Keuringsverslag van een elektrische laagspanning- en zeer lage spanningsinstallatie

NIET CONFORM

Straatnaam	Ninovestraat
Huisnummer	173
Busnummer	
Postcode	9450
Gemeente	HAALTERT
Land	België

Aard onderzoek: Controlebezoek van een oude huishoudelijke elektrische installatie van een wooneenheid bij verkoop op vraag van de verkoper volgens (KB 08/09/2019) - AREI Boek 1- 8.4.2. en 8.2.1. en 4.2.4.3.

Afbeelding schakel- en verdeelbord:

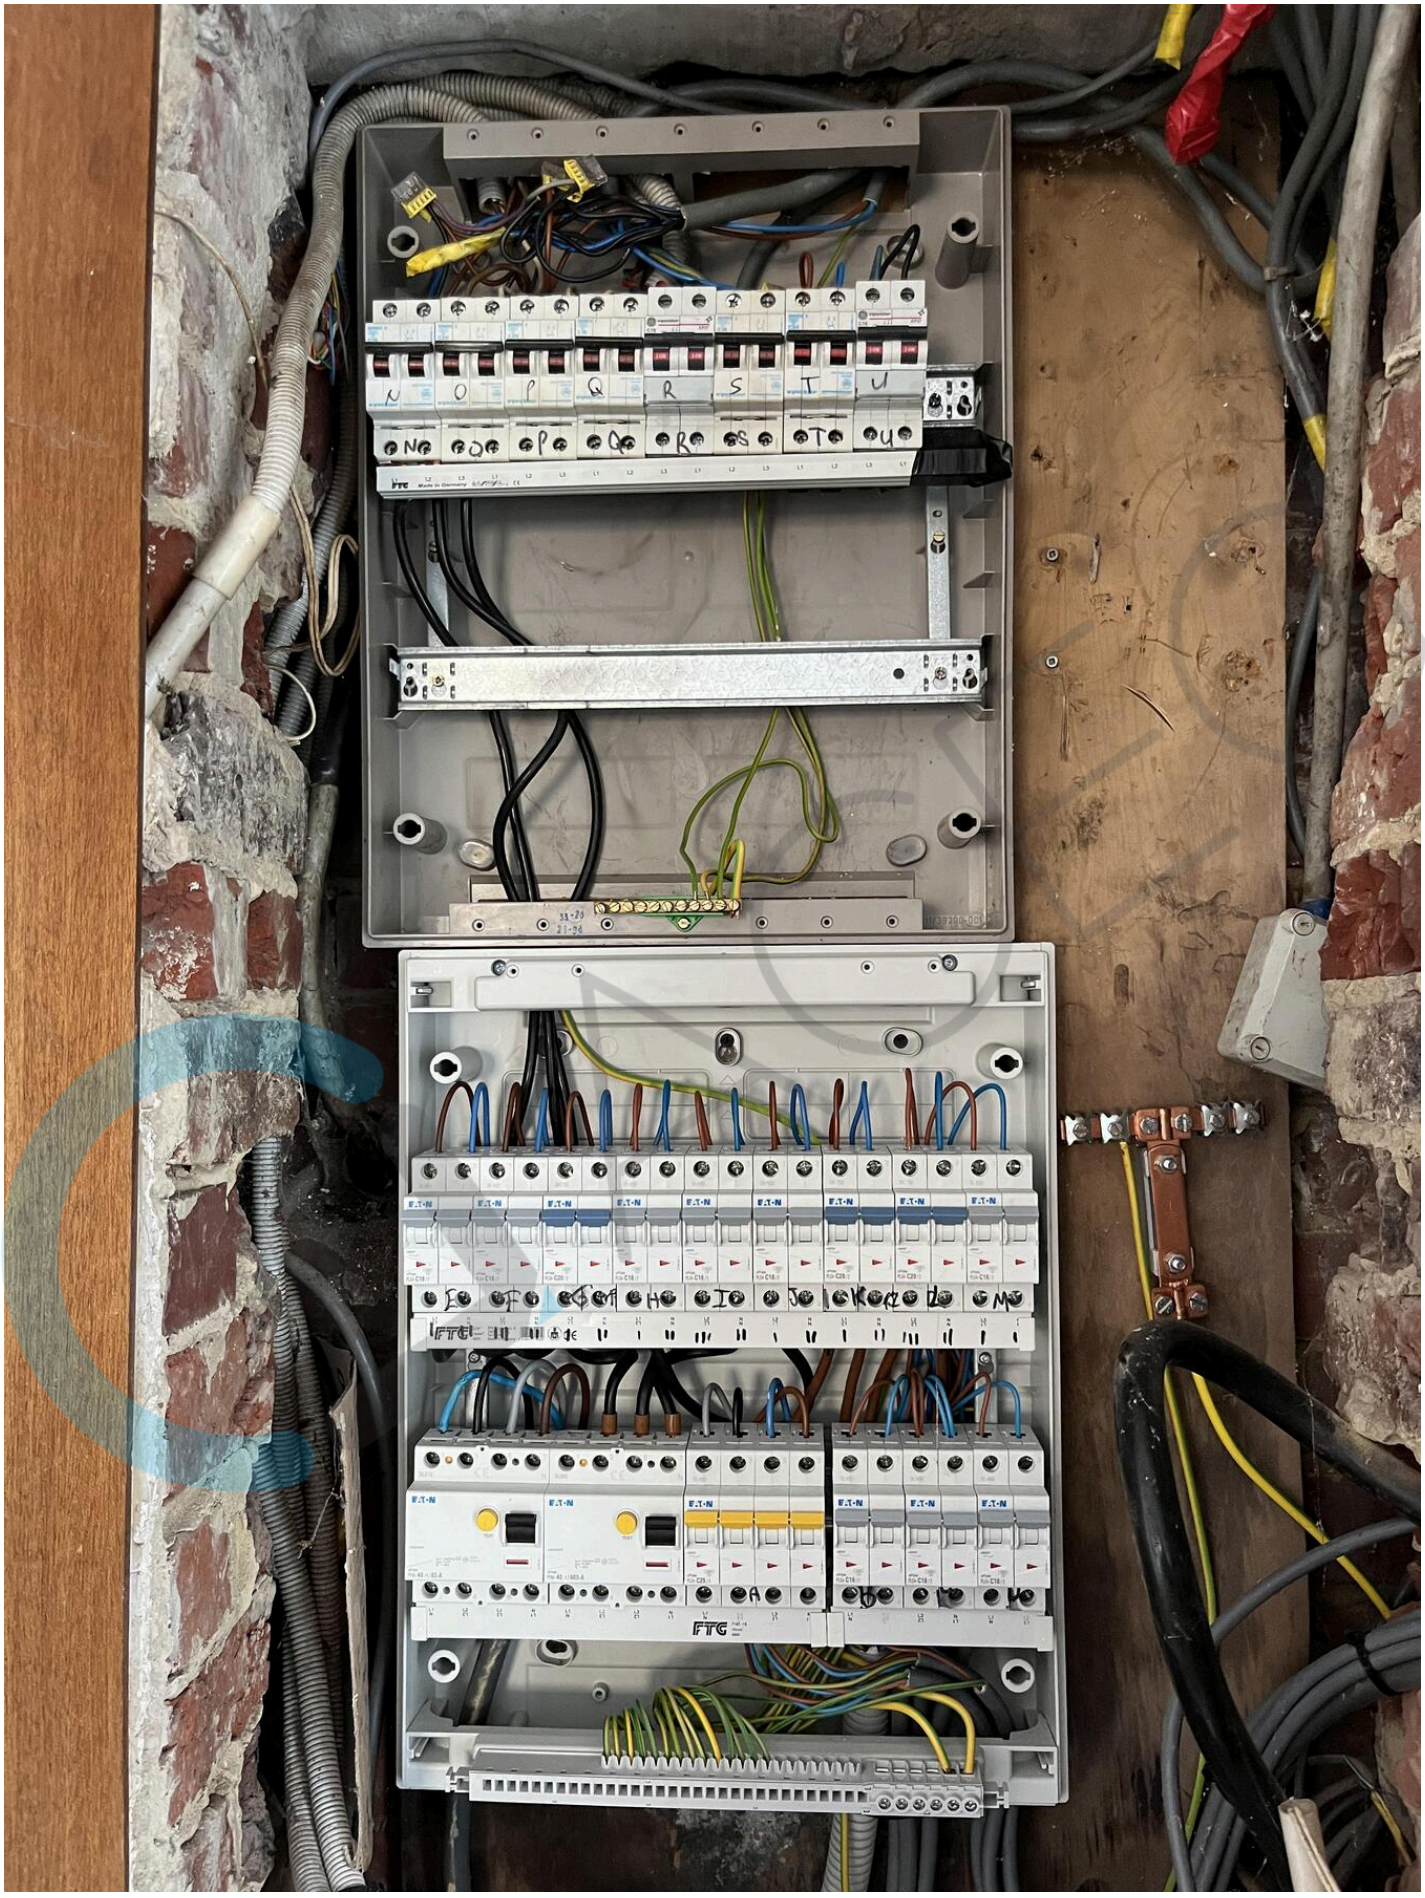
I5.11 Niet gebruikte invoeringen van het verdeelbord zijn niet correct of onvoldoende afgedicht. (Boek 1 Afdeling 5.1.4. en 4.2.2.3.)

I6.01 De differentieelschakelaar aan het begin van de huishoudelijke installatie is niet verzegelbaar. (Boek 1 Onderafdeling 4.2.4.3.)

I9.03 Loshangend elektrisch materieel dient degelijk bevestigd te worden. (Boek 1 Afdeling 1.4.1. & 1.4.2)

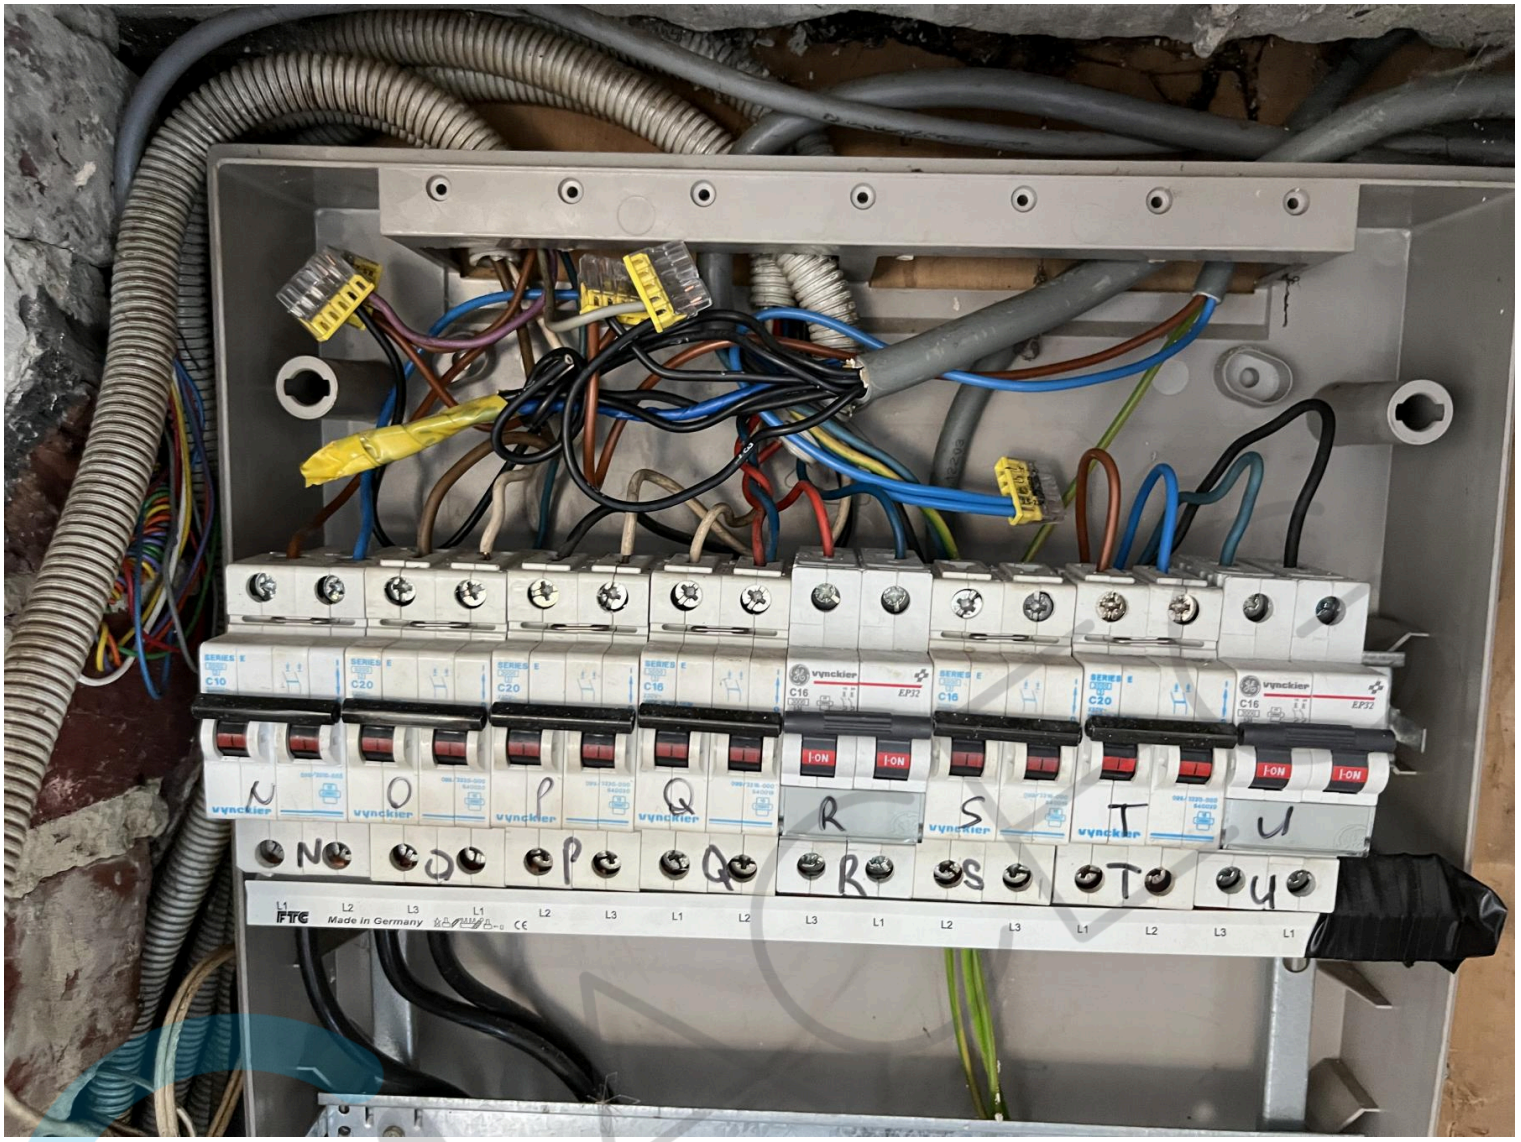
Ri algemeen: 0.012 MΩ RE: - Ω

NOK

I2.02 De waarde van de isolatieweerstand van één of meerdere stroombanen is kleiner dan 0,5M ohm. (Boek 1 Onderafdeling 6.4.5.1.)
